KLAIPĖDOS MIESTO SAVIVALDYBĖS ADMINISTRACIJOS VIEJŠŲJŲ PIRKIMŲ KOMISIJA

DĖL ATSAKYMŲ Į GAUTUS KLAUSIMUS PATEIKIMO

Vadovaudamiesi **Klaipėdos vaikų ligoninės konsultacinės poliklinikos pastato, J. Karoso g. 13, rekonstravimo darbų su darbo projekto parengimu pirkimo supaprastinto atviro konkurso būdu (CVP IS ID 3774326)** sąlygų aprašo 55 p., atsakome į gautus klausimus:

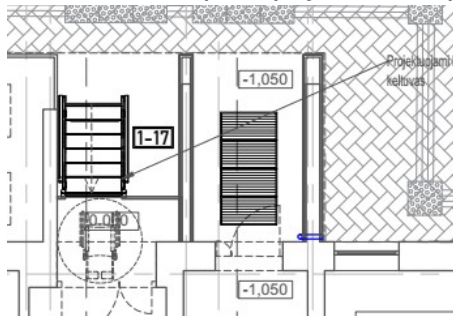
Pagal pateiktą žiniaraštį pakabinamoms GKP luboms nenumatytas glaistymas ir dažymas.

Prašome vertinti kartu su nurodytu GKP lubų montavimu. Lubos glaistomos ir dažomos. Šie darbai turi būti įvertinti į pasiūlymo kainą. Preliminarus dažomų GKP lubų kiekis – 236,03 m².

Pirmo aukšto patalpoje 1-2:

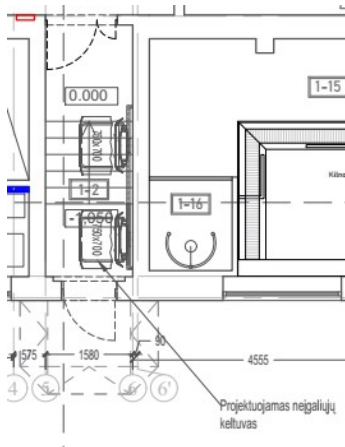
Atsakymuose nurodėte, kad perkami 1 liftas ir 2 keltuvai: „Vertinami liftai – lauko 1 vnt., vidaus liftas šachtoje – 1 vnt., turėklinis keltuvas laiptinėje – 1 vnt.“ Tačiau pagal brėžinius yra 3 keltuvai:

Prašome patikslinti ar perkami visi keltuvai.

Patiksliname anksčiau teiktą atsakymą¹ – liftas šachtoje – 1 vnt.; lauko keltuvas-laiptai – 1 vnt.; keltuvas laiptinėje – 2 vnt. Visi keltuvai perkami.
